**Samodzielny Publiczny Zakład Opieki Zdrowotnej
Ministerstwa Spraw Wewnętrznych
i Administracji w Białymstoku
im. Mariana Zyndrama - Kościalkowskiego**

DZP.2344.43.2024

Wyjaśnienia treści SWZ

Dotyczy: przetargu nieograniczonego na dostawę sprzętu jednorazowego użytku do kardiologii inwazyjnej

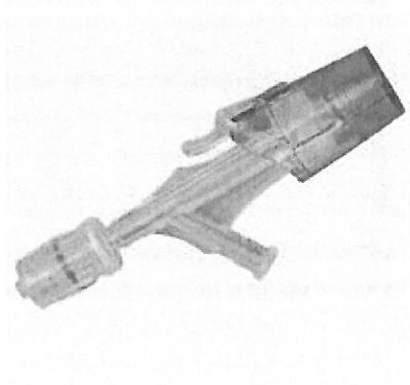
Pytanie nr 12. – Pakiet nr 12 poz. 3

Zwracamy się do Zamawiającego z prośbą o dopuszczenie zestawów do kaniulacji tętnicy udowej o następujących parametrach:

- w zestawie kaniula, rozszerzacz, igła długości 7cm kompatybilna z przewodnikiem 0,038”;
- dostępny rozmiar kaniuli 5F do 10F,
- dostępna długość kaniuli 11cm i 23 cm;
- igła 18 Ga, przewodnik stalowy 45 cm,

- obrotowe ucho do szwu chirurgicznego;
- identyfikacja kolorystyczna rozmiaru na główce introducera;
- atraumatyczne, gładkie przejście między kaniulą a rozszerzaczem oraz stożkowato zakończona końcówka rozszerzacza;
- na końcu dystalnym bocznego ramienia trójdrożny kranik umożliwiający przepłukanie kaniuli lub podanie leku oraz zapewniający szczelność,
- intuicyjne przełączanie kranika w jedną z trzech możliwych pozycji;
- kaniula widoczna w skopii Rtg;
- zastawka hemostatyczna zapewniająca prawidłową szczelność i możliwość manewrowania cewnikami.

Odpowiedź: Zamawiający dopuszcza.
